HØRINGSSVAR I FORBINDELSE MED DEN
OFFENTLIGE HØRING AF FORSLAG TIL TILLÆG
NR 17 TIL KOMMUNEPLAN 2013 OG
FORSLAG TIL LOKALPLAN 25.10.L03

Indsigelse mod VVM-redegørelse, forslag til kommuneplantillæg nr. 17 og forslag til lokalplan nr. 25.10.L03

Naturstyrelsens bemærkninger til forslag til kommuneplantillæg nr. 17 (med supplerende VVM, redegørelse) og lokalplanforslag 25.10.L03 , Vindmøller ved Ulvemose og Bækhede Plantage

Kortbilag 1

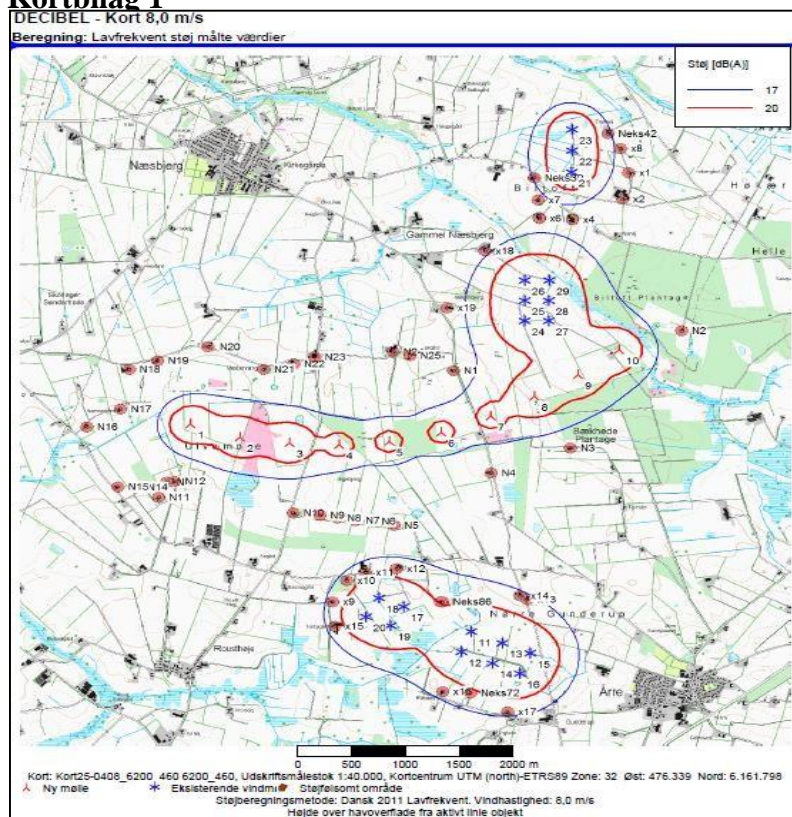
Hvilken påvirkning har det for vores helbred?

Det synes vi er meget bekymrende.

Kortbilag 2

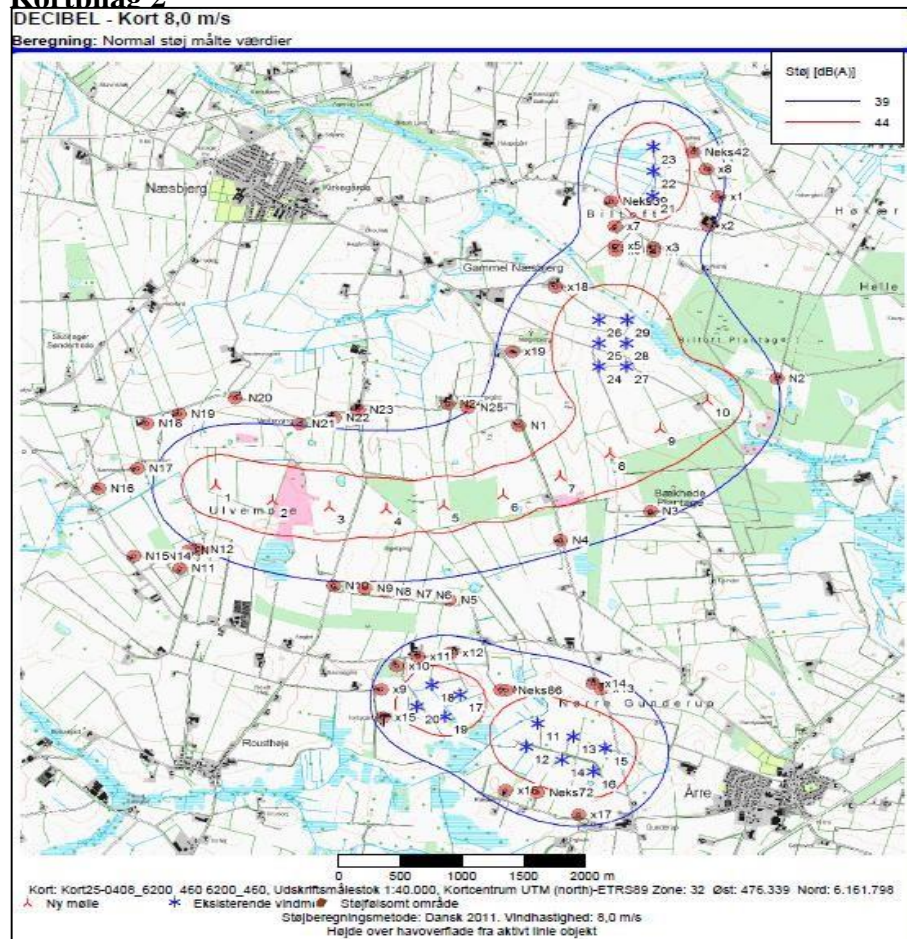
På **kortbilag 2** (udarbejdet af European Energy) fremgår det, at vores ejendom ligger imellem de 2 grænsemålinger for støj. Vi vil ifølge kortet **dagligt** blive udsat for støj mellem 39 db (blå linje) og 44db (rød linje).

Det synes vi er meget bekymrende.

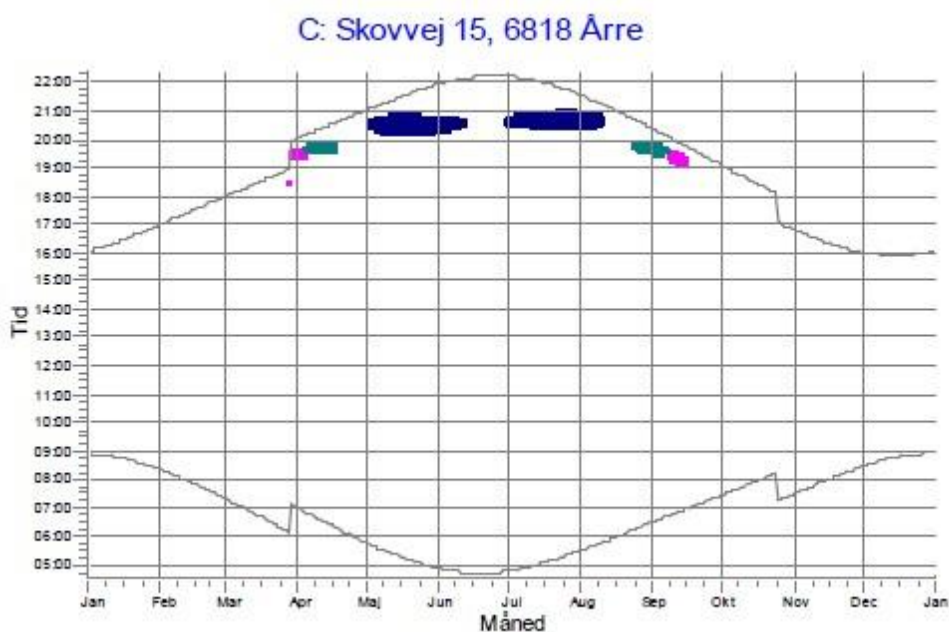
På **kortbilag 3** (udarbejdet af European Energy) samt **tabel 7.4-1, s. 187** og **figur 7.4-2, s. 189** i VVM-redegørelsen fremgår det, at vi i perioden fra **april til september** (i den tidligere redegørelse stod der fra april til oktober) vil blive generet af skyggekast fra de nærliggende møller fra sidst på eftermiddagen til solen går ned eller i alt **12 timer og 13 min.**

Vi er dog bekymrede for om beregningen er korrekt, idet vi kan se med egne øjne samt jf. den tidligere redegørelse, at det primært vil være mølle 7 der giver skyggerefleksioner, men i den nuværende redegørelse, figur 7.4-2 s. 189, er det markeret som om det er mølle 8, der giver de fleste refleksioner (se signaturforklaringer s. 191).

Hvorfor forskellen? Hvordan kan vi så stole på beregningerne?

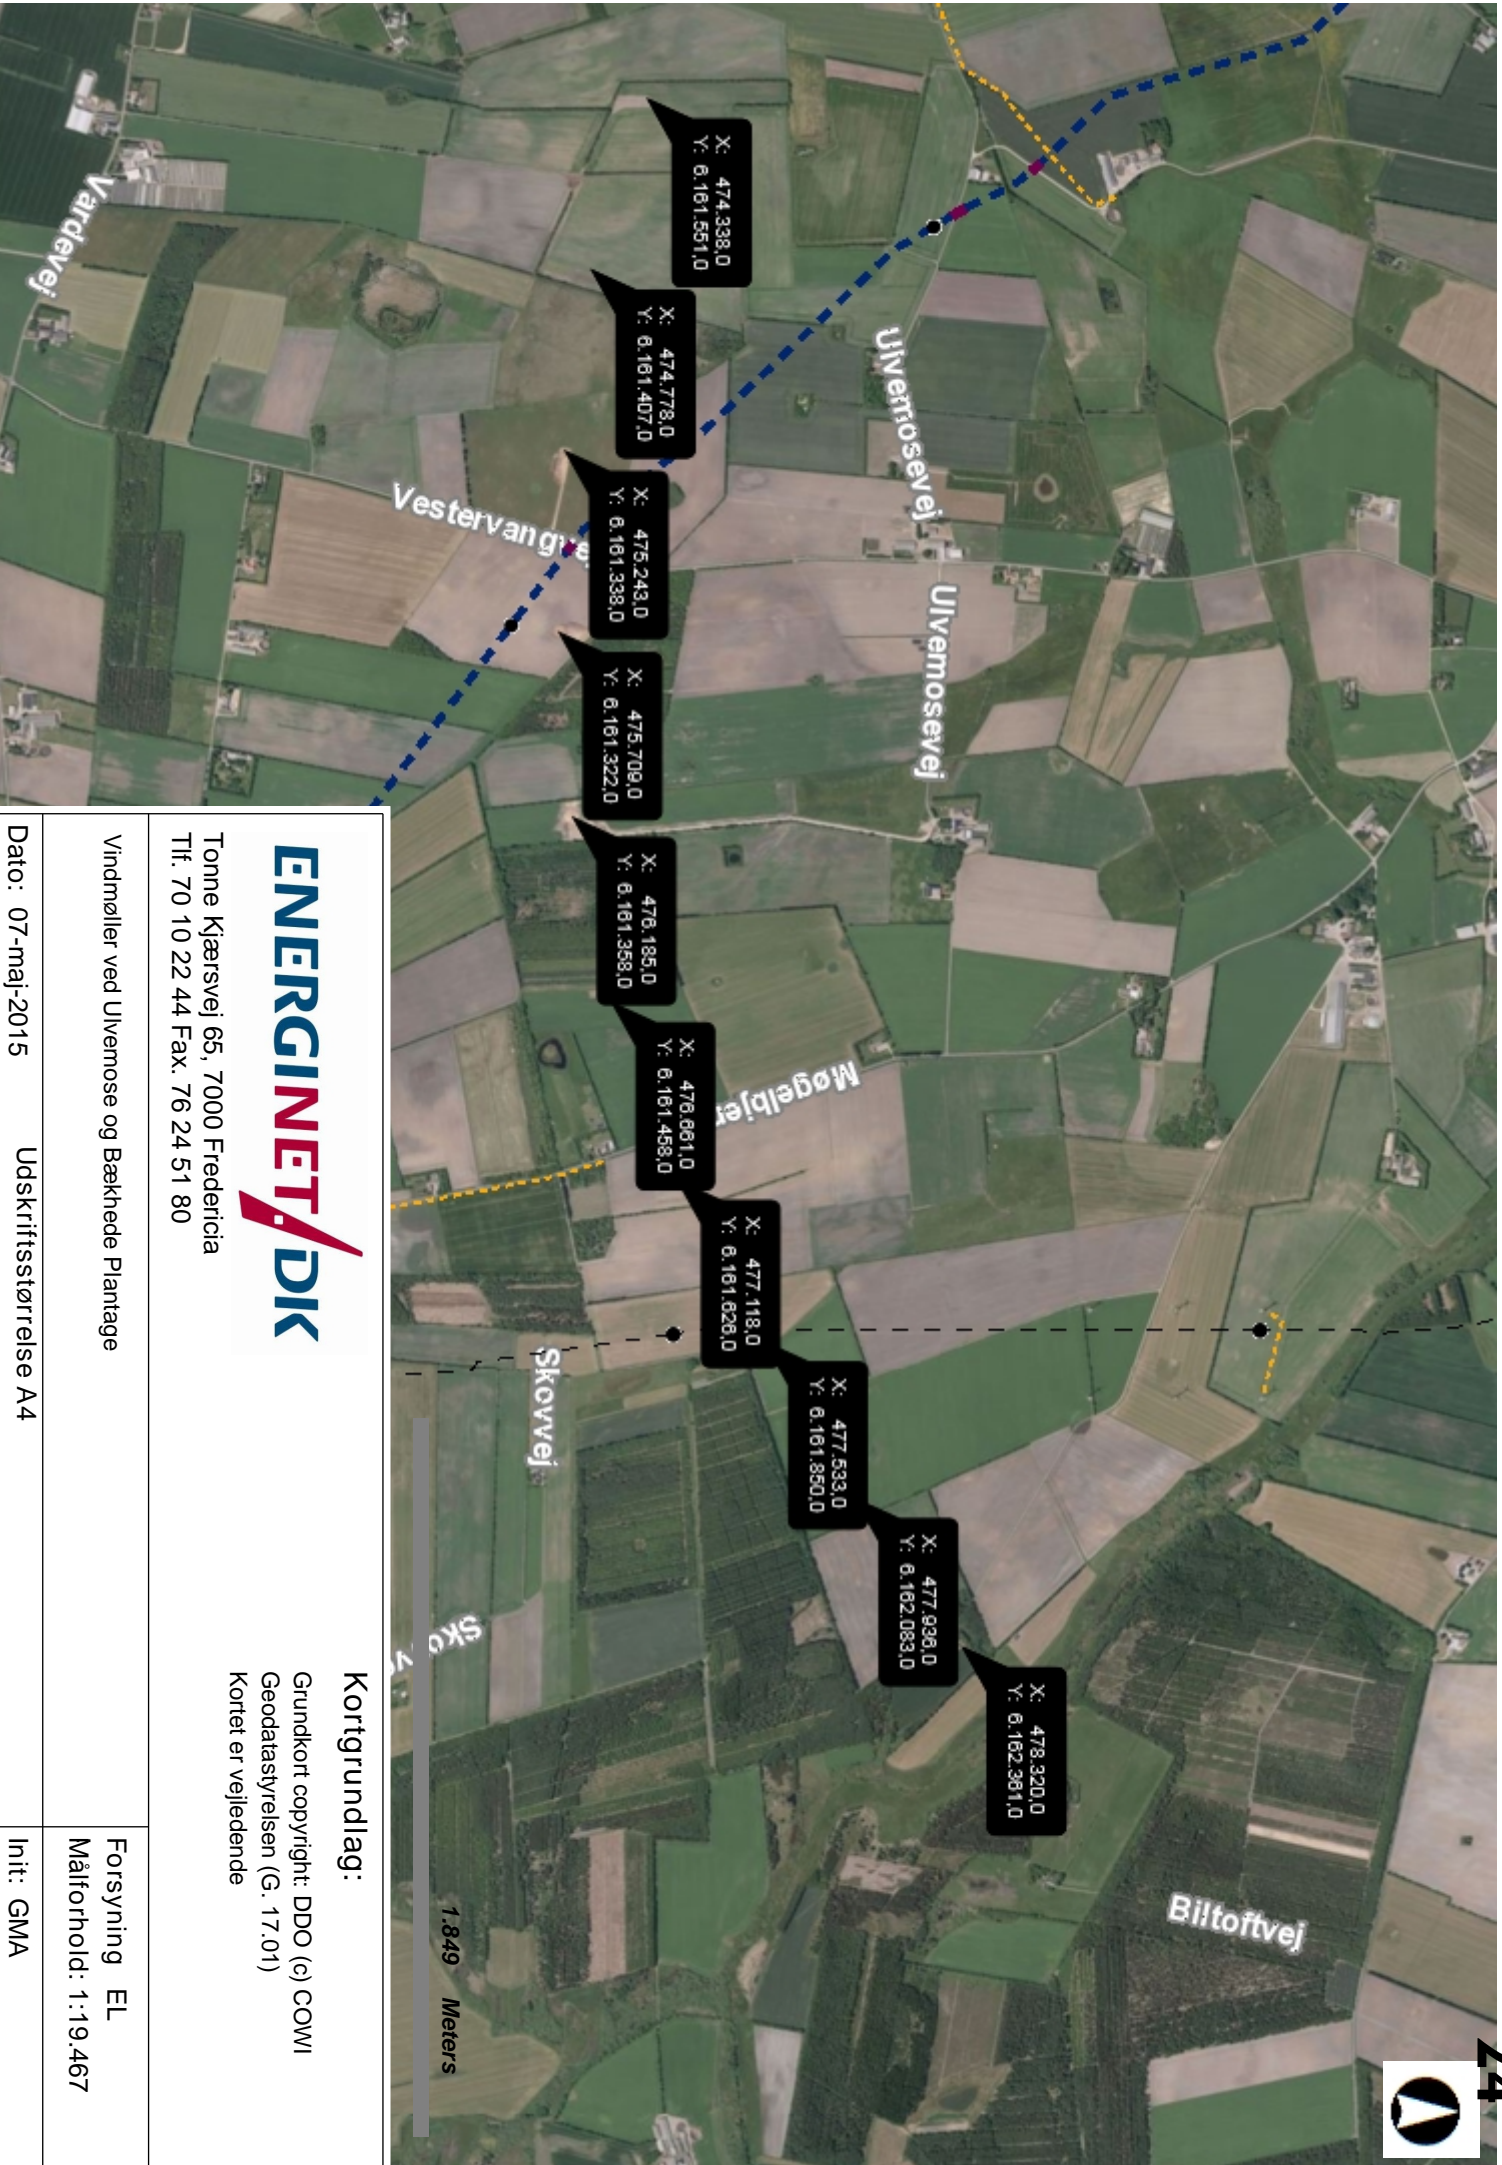
Hvis de fremsendte koordinater for de 10 møller er korrekte, er der en konflikt med vores 150 kV Horns Rev 2 (jord)kabel i forhold til mølleplaceringen for mølle nr. 8 med koordinaterne $x = 477.533$, $y = 6.161.850$ (UTM 32N). Mølleplaceringerne fremgår af vedhæftede kortmateriale 'Vindmøller, Varde'. Horns Rev 2 kablet er vist med sort stiblet linje. Afstanden mellem Horns Rev 2 kablet og mølle nr. 8 er ca 30 m, altså mindre end de 50 m, som er nævnt i forslaget til Kommuneplantillæg 17, side 10: '*Ved planlægning af vindmøller skal en respektafstand på mindst 50 meter fra vindmøllernes fundament til kabelsystemet overholdes. Alternativt skal der etableres jordingsanlæg, hvilket i så fald skal aftales med ledningsejer.*'

Den blå stibledede linje viser vores planer for det kommende Horns Rev 3 kabel. Afstanden fra dette kabel til nærmeste mølle, mølle nr. 3 (med udgangs i de oplyset koordinater), er på ca. 180 m og dermed ok.

Dog skal referencen til tillæg nr. 17, side 10 erstattes af teksten i lokalplanforslagets side 11: 'Mellem vindmølle nr. 7 og 8 er afstanden dog øget for at kunne holde en sikkerhedsafstand på 50 meter til 150 kV kabel til Horns Rev vindmøllepark 2.'
